| 女川原子力 | 発電所第2号機 工事計画審査資料 |
| 資料番号 | 02-補-E-01-0100-6-3 改 <mark>9</mark> |

補足-100-6-3 非常用ガス処理系主要弁の要目表記載変更について

東北電力株式会社

添付資料3:非常用ガス処理系主要弁構造図(今回変更認可申請資料)

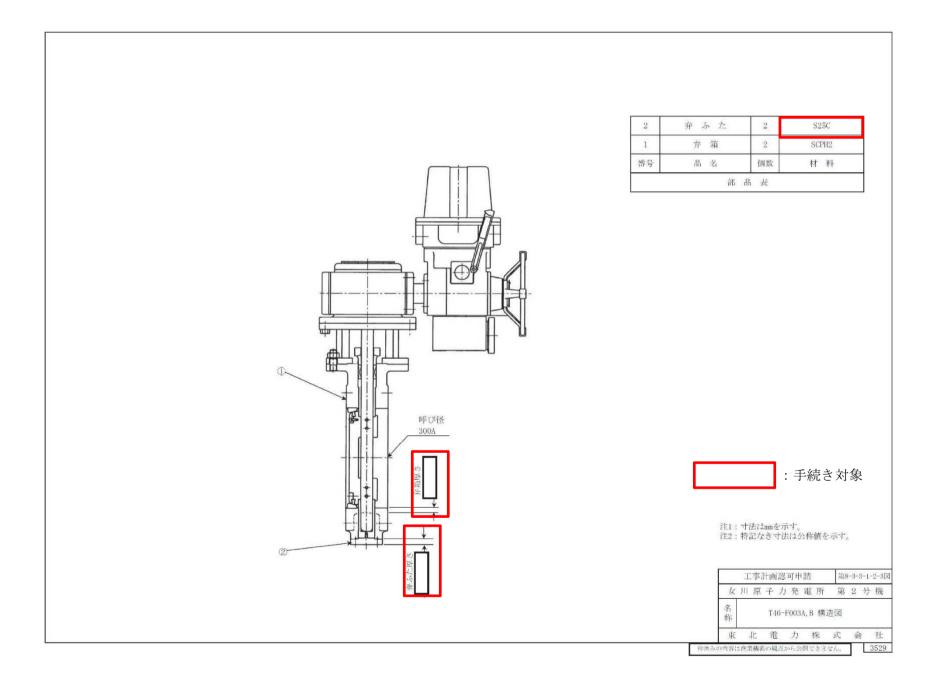
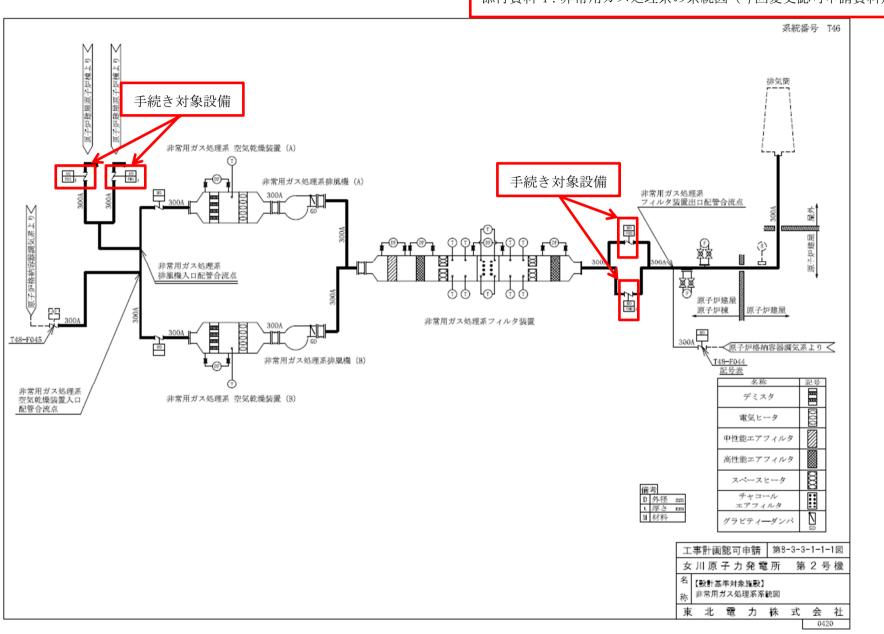
| 実用発電用原子炉の設置、 運転等に関する規則 別表第二 添付書類 | | 関連 条文 | 添付書類名 | 添付書類の 変更の有無 | 添付書類の 変更の有無の理由 |
|--|--|------------|---|----------------|--|
| 5 | 構造図 | 15条 44条 | 第8-3-3-1-2-2図 T46-F001A, B構造図 第8-3-3-1-2-3図 | 有 | 非常用ガス処理系主要弁の要目表の記 載変更は,改造の工事に該当するため 機器の構造等を確認する必要があるこ |
| | | | T46-F003A, B 構造図 | | とから添付する。(別紙3参照) |

図1 排風機起動前に主蒸気管破断時の原子炉棟内の圧力が正圧側に作用した場合のイメージ

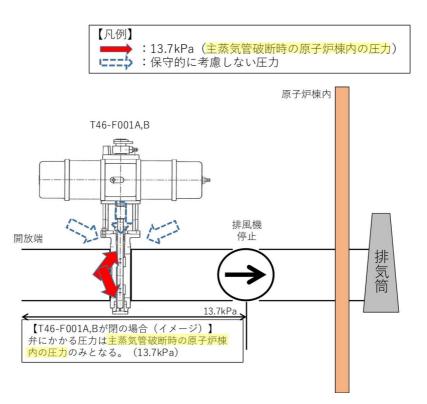
排風機起動前は,主蒸気管破断時の原子炉棟内の圧力が正圧(弁の内から外へ作用する圧力) 側に作用するものとして13.7kPaを設定している。なお,開放端のあるライン上にある当該弁に は,本来,弁内外より同等の圧力が作用すると考えられるが,設計上,打ち消す方向の圧力は保 守的に考慮していない。弁に正圧が作用する場合のイメージを図1に示す。

図2 排風機起動後に主蒸気管破断時の原子炉棟内の圧力が負圧側に作用した場合のイメージ

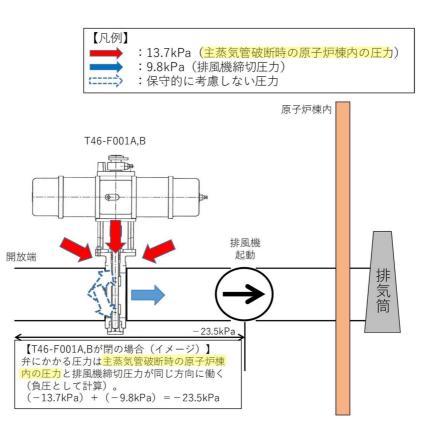
排風機起動後は、主蒸気管破断時の原子炉棟内の圧力に加え排風機による負圧(弁の外から内 へ作用する圧力)が作用するものとして-23.5kPaを設定している。この場合、主蒸気管破断時の 原子炉棟内の圧力は排風機による負圧と同じ側に作用する圧力として設定する。弁に負圧が作用 する場合のイメージを図2に示す。
